**Aménagement du carrefour de la Malmedonne sur les communes de La Verrière,
Maurepas et Coignières
Dossier d'enquête publique**

Pièce L : Annexes - Avis réglementaires exigibles pour l'opération

III. AVIS DE L'AUTORITE ENVIRONNEMENTALE 17

IV. MEMOIRE EN REPONSE A L'AVIS DE L'AUTORITE ENVIRONNEMENTALE 32

Figure 7 : Insertion de l'aire d'étude concernant le trafic, la qualité de l'air et le bruit (Source : dossier).

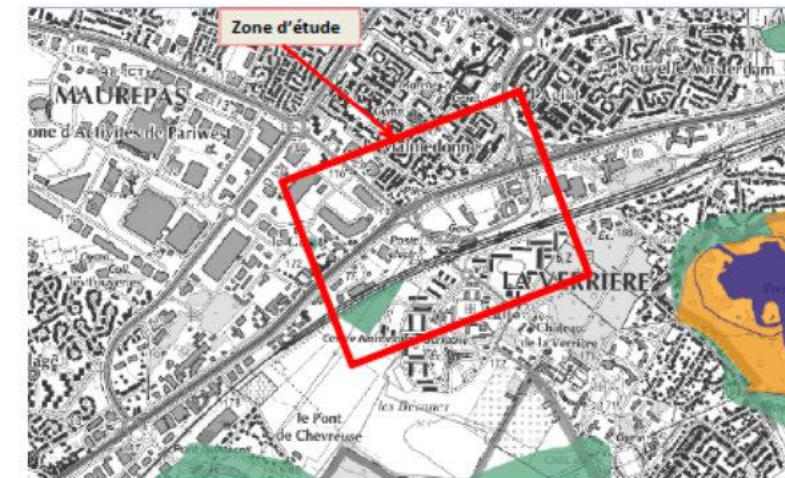
Les modélisations de trafic dont découlent celles des incidences de l'aménagement sur la qualité de l'air et le bruit, sont très localisées autour du carrefour dans l'aire rapprochée, sans justification du choix de ce périmètre, alors que l'aménagement a potentiellement un impact sur le trafic pour la RN 10 entre les échangeurs de part et d'autre du carrefour et sur l'axe RD213 et RD13 jusqu'aux carrefours suivants. La justification de ce périmètre devrait être explicitée dans le dossier.

L'Ae recommande d'actualiser la présentation des enjeux de mobilité avec les données les plus récentes possibles, dont l'état d'avancement des divers projets annoncés dans le domaine des transports, et de justifier le périmètre retenu pour l'étude de trafic.

L'étude de trafic de 2019, considère un nombre de projets toujours d'actualité mais dont les avancements peuvent être différents de ceux initialement prévus ou dont les surfaces ont pu évoluer à la baisse. Néanmoins, les perspectives d'évolution demeurent correctes, les impacts de ces projets sur la circulation ne sont donc pas significativement modifiés.

Concernant, le périmètre retenu dans l'étude de trafic, il est justifié par le fait que l'aménagement de la Malmédonne ne modifie pas les logiques d'itinéraires. Les principaux effets portent sur la répartition du trafic entre le carrefour de la Malmédonne et les carrefours voisins sur la RN10, ce qui motive le choix de la zone retenue pour les modélisations de trafics utilisées dans l'étude d'impact. Cette zone permet notamment de capter les sections de voiries pour lesquelles des évolutions du trafic de plus de 10% sont attendues.

Figure 11 : Modélisation des niveaux de bruit diurne en façade « avec et sans projet », en période diurne en 2030 (Source : dossier complété par les rapporteurs).

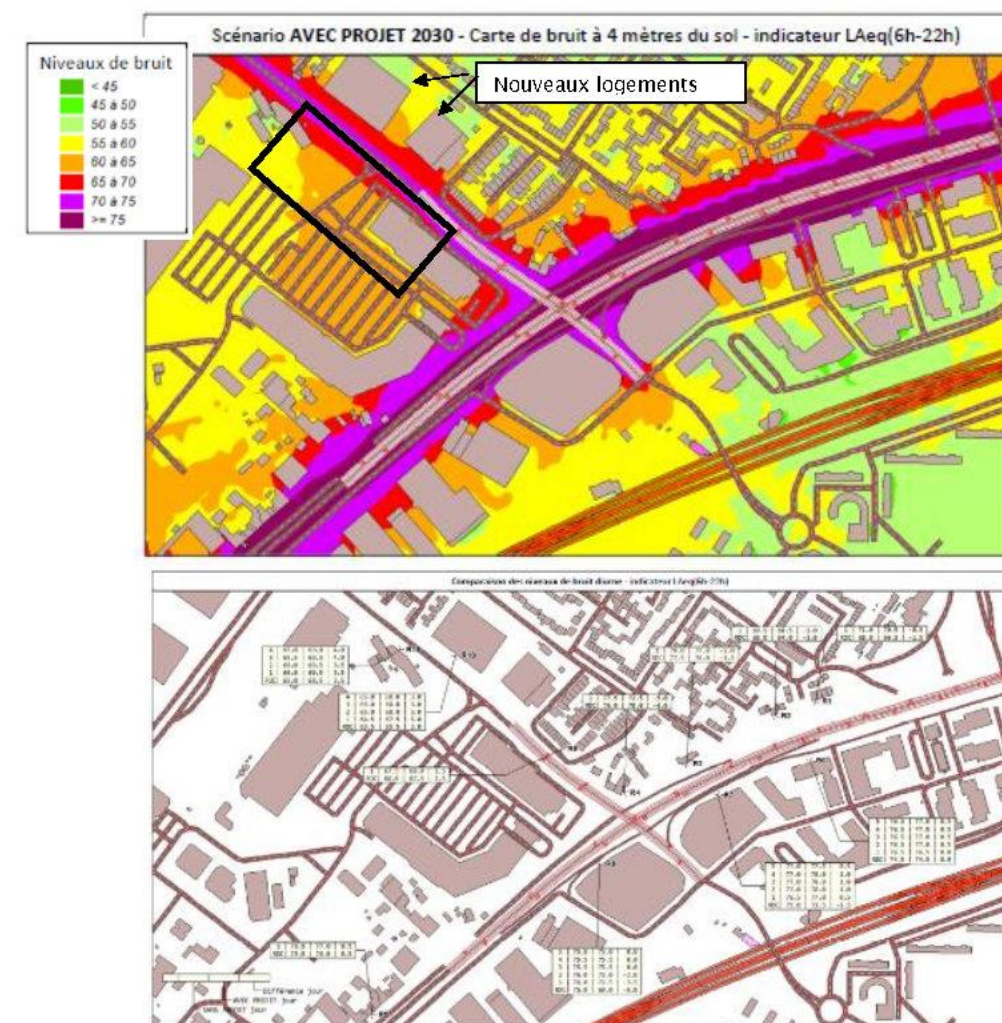
- la vérification du caractère significatif de la modification en termes de bruit apportée par l'aménagement sur la RD213, est menée habitation par habitation alors qu'elle doit être menée par tronçon homogène d'infrastructure (un tronçon présentant un niveau identique de trafic entre ses extrémités, il est défini par exemple entre deux carrefours). La note de l'Ae précitée rappelle que lorsque plusieurs habitations rencontrent une élévation du niveau de bruit supérieure à 2 dB(A), l'ensemble des habitations riveraines du tronçon doivent être considérées comme subissant une transformation significative et doivent si nécessaire bénéficier de mesures de protection ;

- le dossier étudie les bruits engendrés par le trafic routier circulant sur une infrastructure. Il n'analyse pas la multi-exposition de certaines habitations qui subissent des bruits venant de plusieurs infrastructures ce qui tend à sous-estimer les niveaux de bruit futurs. Ainsi, concernant la RD13, l'absence de capteur de façade ne permet pas de confirmer l'absence d'impact, au niveau des habitations collectives situées à 500 m au sud et d'évaluer le cumul des incidences avec celui de la voie ferrée classée au niveau départemental en catégorie 2.

Le projet portant sur la modification d'infrastructure existante, la réglementation impose des obligations réglementaires lorsque le projet est caractérisé de transformation significative : augmentation de + 2 dB(A) à terme, en situation AVEC PROJET par rapport à la situation SANS PROJET. Cette caractérisation est effectuée axe routier par axe routier.

Le projet contribue à la réduction du bruit pour les riverains de la RN10, il ne constitue donc pas une modification significative et ne donne pas lieu à l'obligation réglementaire de protection. Cependant, le long de la RN10 des habitations sont exposées à des niveaux de bruit importants les caractérisant de PNB (Point Noir Bruit). Nous avons défini un mode de protection pour ces habitations.

Figure 7 : Insertion de l'aire d'étude concernant le trafic, la qualité de l'air et le bruit (Source : dossier).

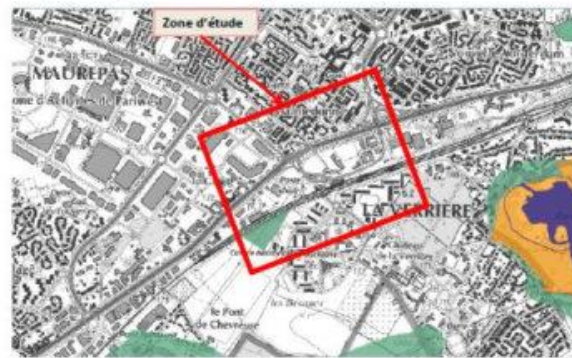
Les modélisations de trafic dont découlent celles des incidences de l'aménagement sur la qualité de l'air et le bruit, sont très localisées autour du carrefour dans l'aire rapprochée, sans justification du choix de ce périmètre, alors que l'aménagement a potentiellement un impact sur le trafic pour la RN 10 entre les échangeurs de part et d'autre du carrefour et sur l'axe RD213 et RD13 jusqu'aux carrefours suivants. La justification de ce périmètre devrait être explicitée dans le dossier.

L'Ae recommande d'actualiser la présentation des enjeux de mobilité avec les données les plus récentes possibles, dont l'état d'avancement des divers projets annoncés dans le domaine des transports, et de justifier le périmètre retenu pour l'étude de trafic.

Figure 11 : Modélisation des niveaux de bruit diurne en façade « avec et sans projet », en période diurne en 2030 (Source : dossier complété par les rapporteurs).

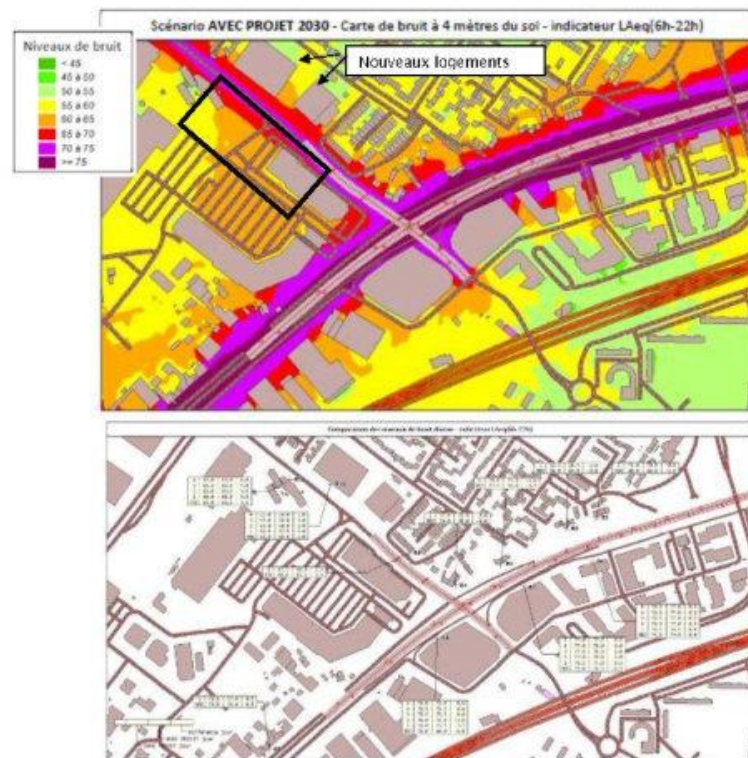
- la vérification du caractère significatif de la modification en termes de bruit apportée par l'aménagement sur la RD213, est menée habitation par habitation alors qu'elle doit être menée par tronçon homogène d'infrastructure (un tronçon présentant un niveau identique de trafic entre ses extrémités, il est défini par exemple entre deux carrefours). La note de l'Ae précitée rappelle que lorsque plusieurs habitations rencontrent une élévation du niveau de bruit supérieure à 2 dB(A), l'ensemble des habitations riveraines du tronçon doivent être considérées comme subissant une transformation significative et doivent si nécessaire bénéficier de mesures de protection ;

- le dossier étudie les bruits engendrés par le trafic routier circulant sur une infrastructure. Il n'analyse pas la multi-exposition de certaines habitations qui subissent des bruits venant de plusieurs infrastructures ce qui tend à sous-estimer les niveaux de bruit futurs. Ainsi, concernant la RD13, l'absence de capteur de façade ne permet pas de confirmer l'absence d'impact, au niveau des habitations collectives situées à 500 m au sud et d'évaluer le cumul des incidences avec celui de la voie ferrée classée au niveau départemental en catégorie 2.
